**PIIA – Construire un bâtiment à usage résidentiel et commercial de 6 à 10 étages – 218, boulevard Maisonneuve (nouvelle adresse) – District électoral de Hull-Wright – Steve Moran**

**R-CCU-2023-05-15/61**

**Usage conditionnel – Construire un bâtiment de 298 logements – 218, boulevard Maisonneuve (nouvelle adresse) – District électoral de Hull-Wright – Steve Moran**

- Identification de la dérogation mineure : réduction de la profondeur des balcons – 218, boulevard Maisonneuve – Source : *Courriel de ENDEVCO INC, daté 26 avril 2023.*

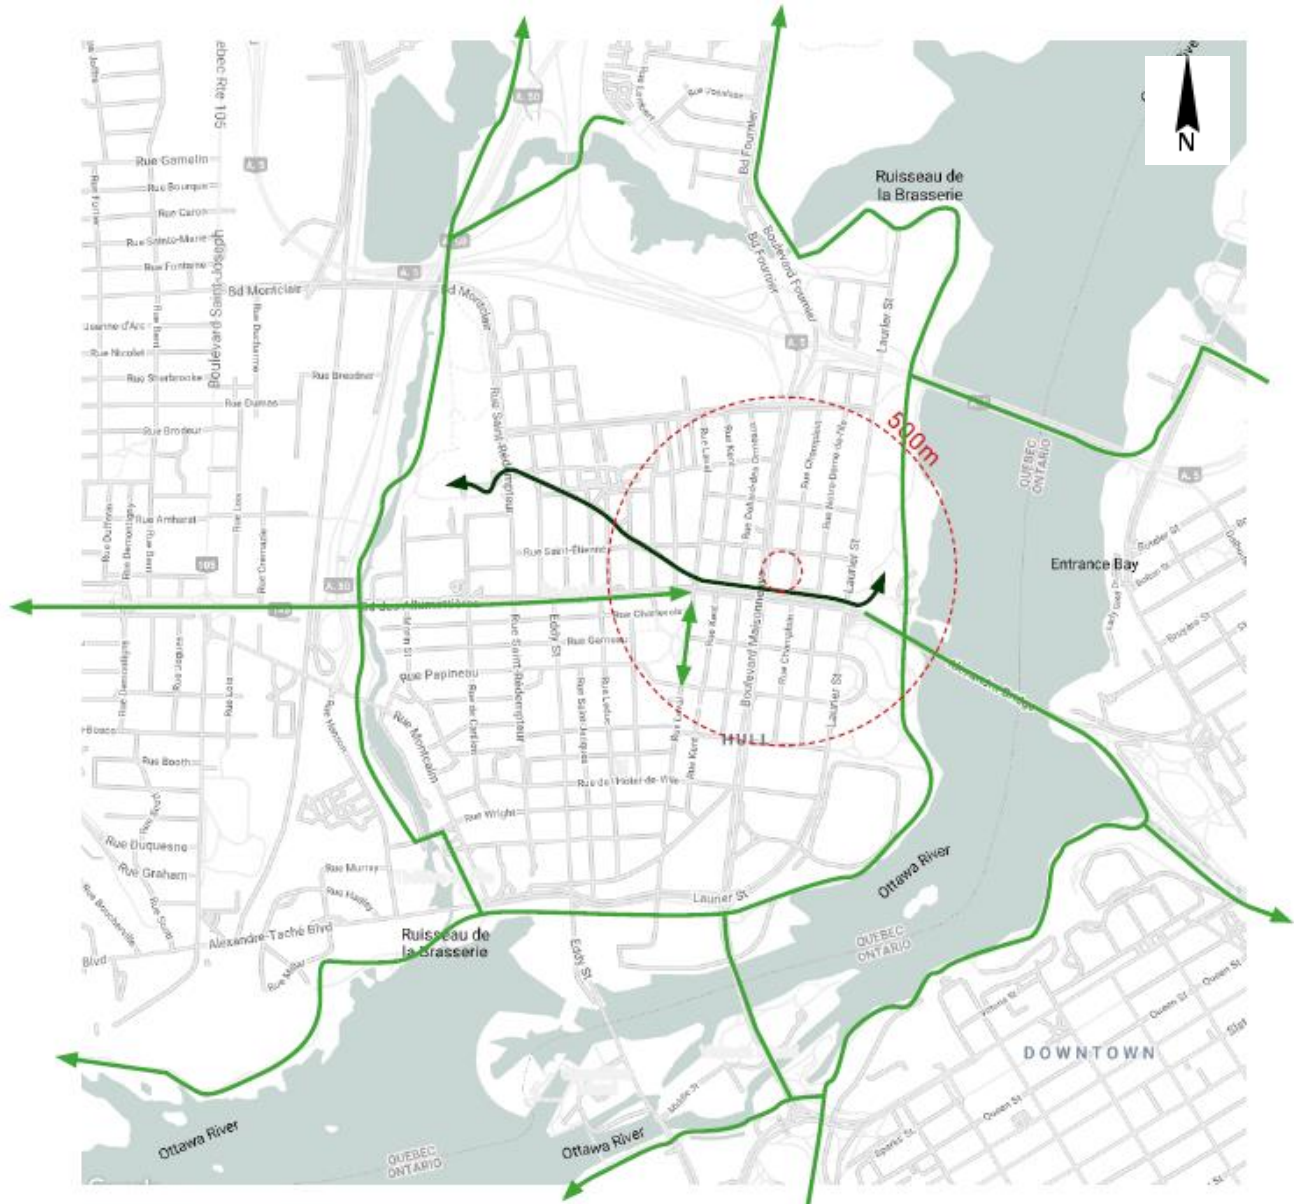
**Que** le Service de l'urbanisme et du développement durable (SUDD) recommande d'accorder une dérogation mineure au Règlement de zonage numéro 532-2020, au 218, boulevard Maisonneuve, afin de réduire de 1,8 m à 1,4 m la profondeur minimale des balcons, comme illustrée dans l'analyse de projet aux plans :
